廃炉発官 R1 第 9 5 号  
令和元年 9 月 2 5 日

福島第一原子力発電所 特定原子力施設に係る実施計画 変更認可申請書

増設雑固体廃棄物焼却設備設置，放射性気体廃棄物の測定項目の追加及び試料放射能測定装置の所管GM変更に伴い保安措置の変更を行う。併せて，記載の適正化を行う。

## 2.44 放射性固体廃棄物等の管理施設及び関連施設（増設雑固体廃棄物焼却設備）

図 5 7

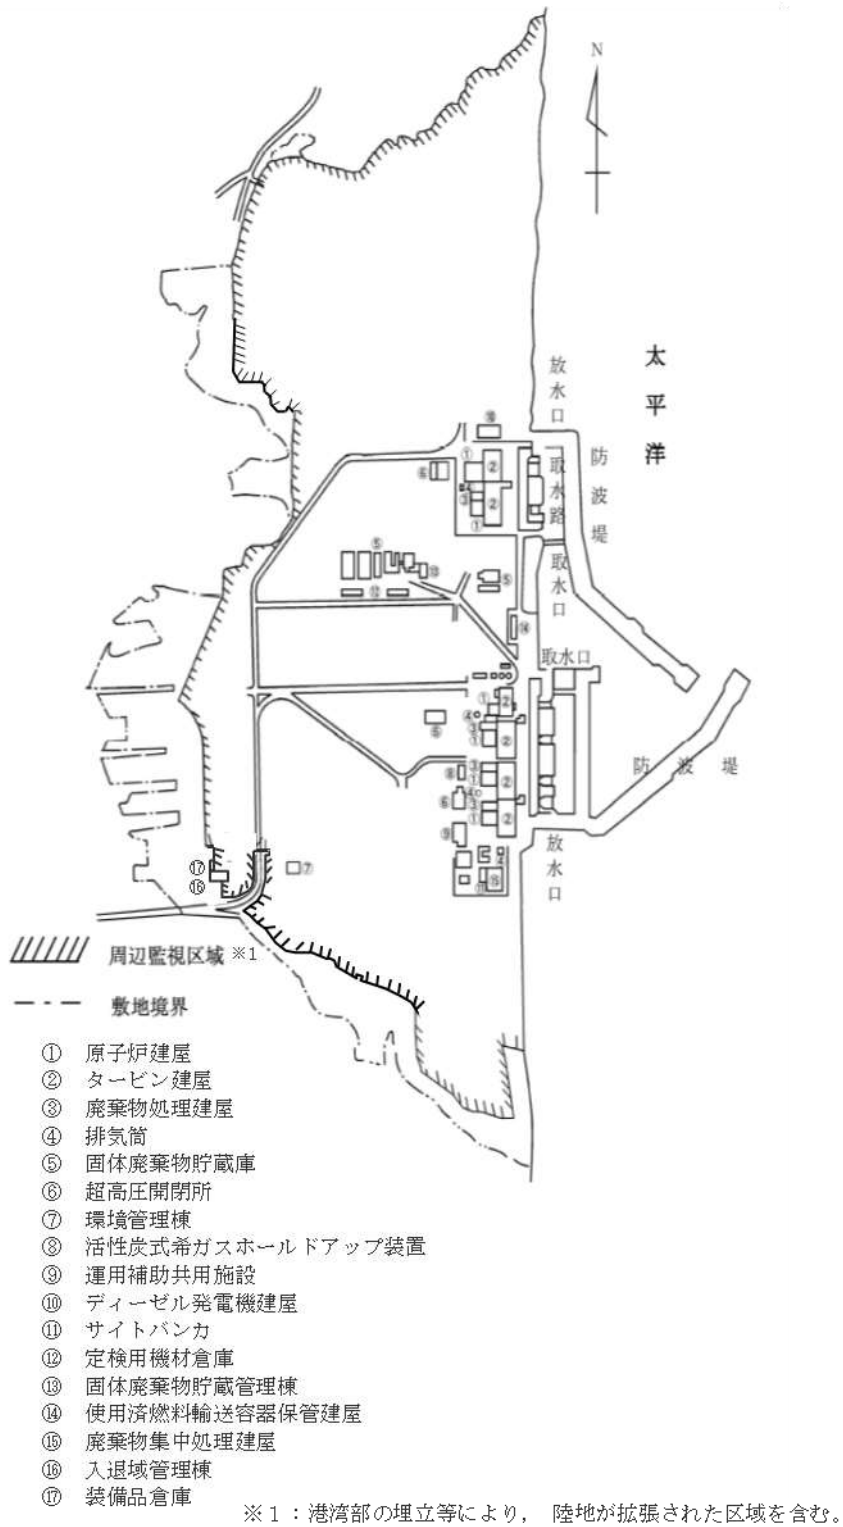
- ・増設雑固体廃棄物焼却設備設置に伴う変更

2. 第5条、第38条、第39条及び第42条の2の表42の2-1における増設焼却炉建屋排気筒から放出される放射性気体廃棄物の管理については、増設雑固体廃棄物焼却設備の運用を開始した時点から適用することとし、それまでの間は従前の例による。
3. 第57条の図57、添付1（管理区域図）の全体図における周辺監視区域境界及び添付2（管理対象区域図）の全体図における周辺監視区域境界については、増設雑固体廃棄物焼却設備の設置に伴う周辺監視区域柵の設置工事が終了した時点から適用することとし、それまでの間は従前の例による。
4. 添付1（管理区域図）の全体図における増設焼却炉建屋及び増設焼却炉建屋の管理区域図面並びに添付2（管理対象区域図）の全体図における増設焼却炉建屋及び増設焼却炉建屋の管理対象区域図面の変更は、それぞれの区域の区域区分の変更をもって適用することとし、それまでの間は従前の例による。

図 9 8

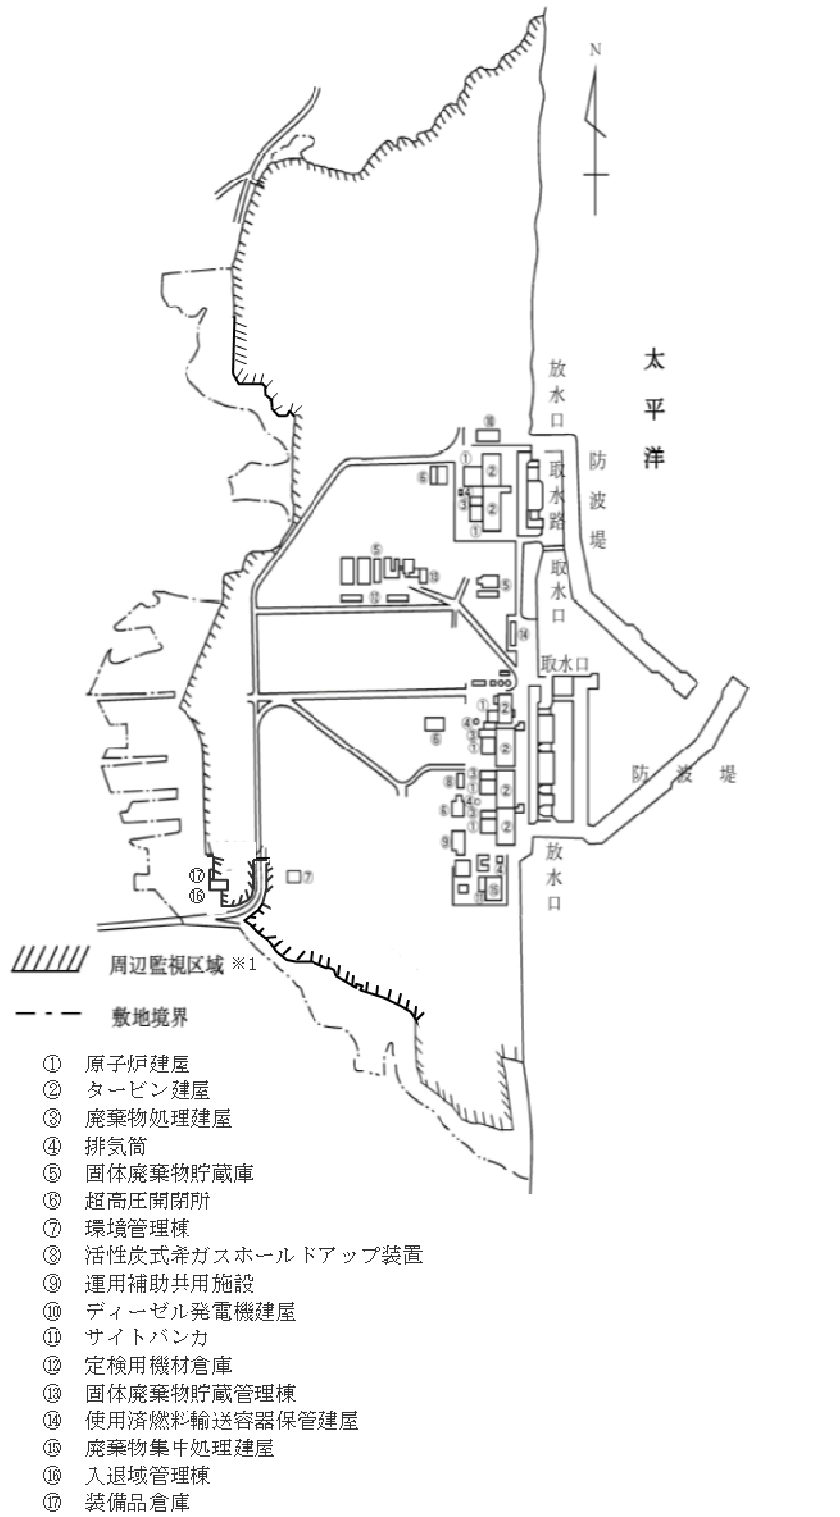
- ・増設雑固体廃棄物焼却設備設置に伴う変更

2. 第 5 条, 第 8 7 条, 第 8 7 条の 2 及び第 8 9 条の表 8 9 - 1 における増設焼却炉建屋排気筒から放出される放射性気体廃棄物の管理については, 増設雑固体廃棄物焼却設備の運用を開始した時点から適用することとし, それまでの間は従前の例による。
3. 第 9 8 条の図 9 8, 添付 2 (管理区域図) の全体図における周辺監視区域境界及び添付 2 - 1 (管理対象区域図) の全体図における周辺監視区域境界については, 増設雑固体廃棄物焼却設備の設置に伴う周辺監視区域柵の設置工事が終了した時点から適用することとし, それまでの間は従前の例による。
4. 添付 2 (管理区域図) の全体図における増設焼却炉建屋及び増設焼却炉建屋の管理区域図面並びに添付 2 - 1 (管理対象区域図) の全体図における増設焼却炉建屋及び増設焼却炉建屋の管理対象区域図面の変更は, それぞれの区域の区域区分の変更をもって適用することとし, それまでの間は従前の例による。
